A) Regierung von Oberfranken, Höhere Landesplanungsbehörde, Stellungnahme vom 25. Januar 2024 im Rahmen von § 4 Abs. 1 BauGB

C) Bund Naturschutz Kreisgruppe Coburg, Stellungnahme vom 15. Februar 2024 im Rahmen von § 4 Abs. 1 BauGB

E) Wasserwirtschaftsamt Kronach, Stellungnahme vom 15. Februar 2024 im Rahmen von § 4 Abs. 1 BauGB

F) Landratsamt Coburg, Wasserrecht und Bodenschutz, Stellungnahme vom 16. Februar 2024 im Rahmen von § 4 Abs. 1 BauGB

Neigungskarte mit Oberflächenabfluss bei Starkregen (modelliert mit DGM1 2022)

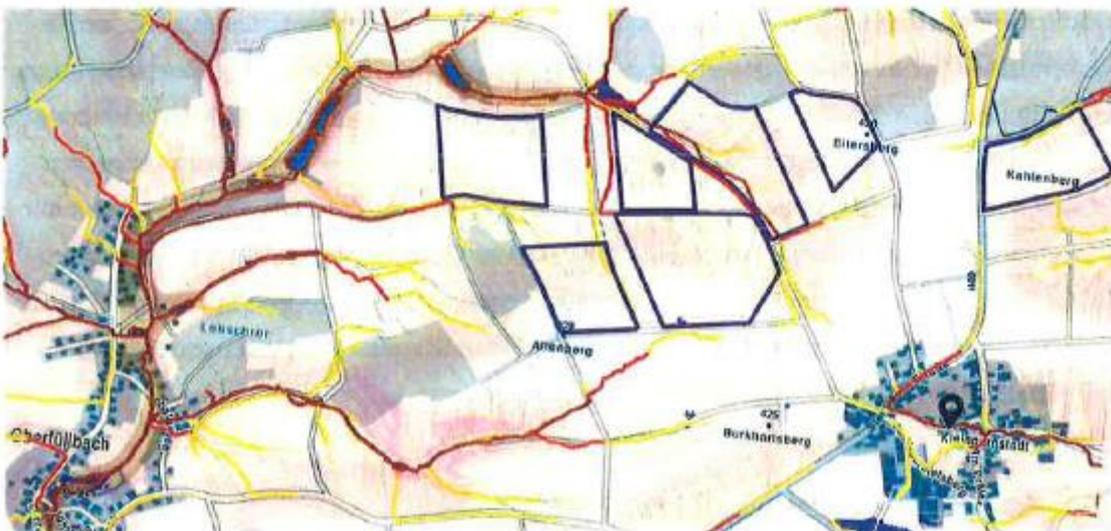
zuzuordnen. Bei landwirtschaftlichen Böden ist hier mit einer Überschreitung der Vorsorgewerte für Chrom, Nickel und Zink vereinzelt bei Kupfer zu rechnen (s. § 5 BBodSchV). Die Böden sind teilweise stark geneigt. Die geringe Infiltrationsfähigkeit wird durch die teilweise vorhandene Hanglage und die geplante Überstellung mit Modulen weiter vermindert. **Bei Starkregen ist mit vermehrtem Oberflächenabfluss und evtl. Erosion zu rechnen.**

- **Die bodenkundliche Baubegleitung hat die abflussmindernden Maßnahmen zu planen und durchzuführen. Diese sind anhand der oben eingefügten Kartenausschnitte v.a. in den steileren Hangbereichen sowie der Sturzflutkarte des LfU zu planen. Eine Ortseinsicht zur Detailplanung ist durchzuführen.**

- Verwendung von **wirkstabilen Korrosionsschutzlegierungen** für Montage und Befestigung (Ramppfähle) **aller Module** und sonstige oberirdische Befestigungselemente (Zink-Magnesium-Aluminium-Legierungen, z.B. Magnelis©, WZM© Wuppermann, o.ä.).

- Die Tiefe der Verankerung ist auf das statisch unbedingt notwendige Maß zu beschränken und darf nicht im Grundwasser bzw. im Grundwasserschwankungsbereich liegen (im Talbereich denkbar).

- Die Tiefe der Kabelgräben ist auf 80cm zu begrenzen und sie sollen möglichst quer zum Hangabfluss errichtet werden.
- Die Kabelgräben sind schichtenweise wieder mit Unterboden und Oberboden herzustellen. Es darf keine nachhaltige Schwächung der Deckschichten eintreten.

Im Verlauf der weiteren Planungen sind die Geländeverhältnisse konkret zu sichten und zu bewerten. Abflussverzögernde Maßnahmen an den Brennpunkten sind einzuplanen (Mulden, Kleinstrückhalte etc.).
